三菱センサレスサーボ

No. 011

センサレスサーボドライブユニットFREQR0L-E700EXシリーズ 制御信号出力リレー変更のお知らせ

例) FR-E720EX-0.1K

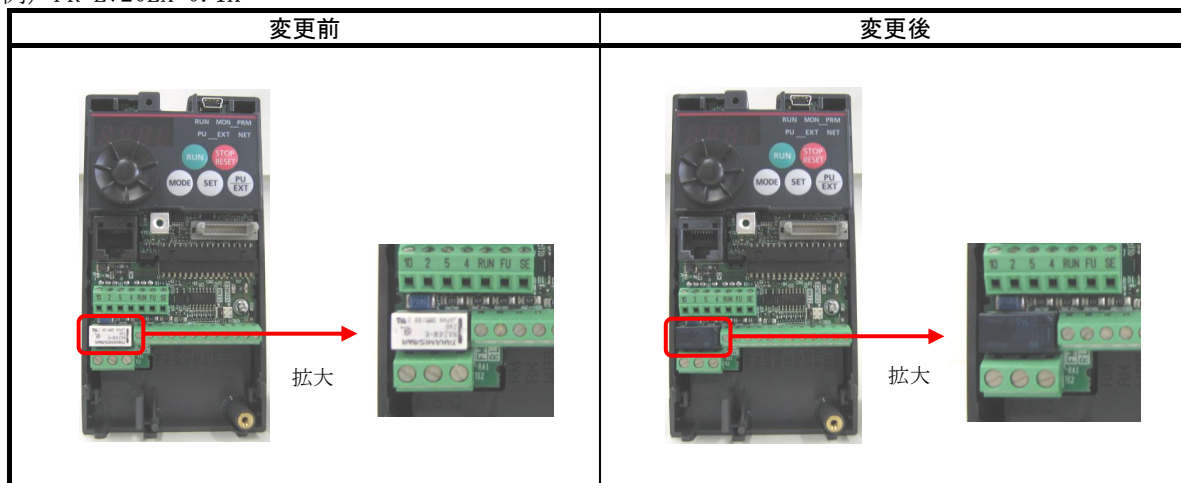
- ・ リレーの変更に伴い、色がクリーム色から紺色に変更になります。
- ・ リレーの高さが現行品より約1mm 低くなります。
- ・ 機能、性能は現行品と同等です。
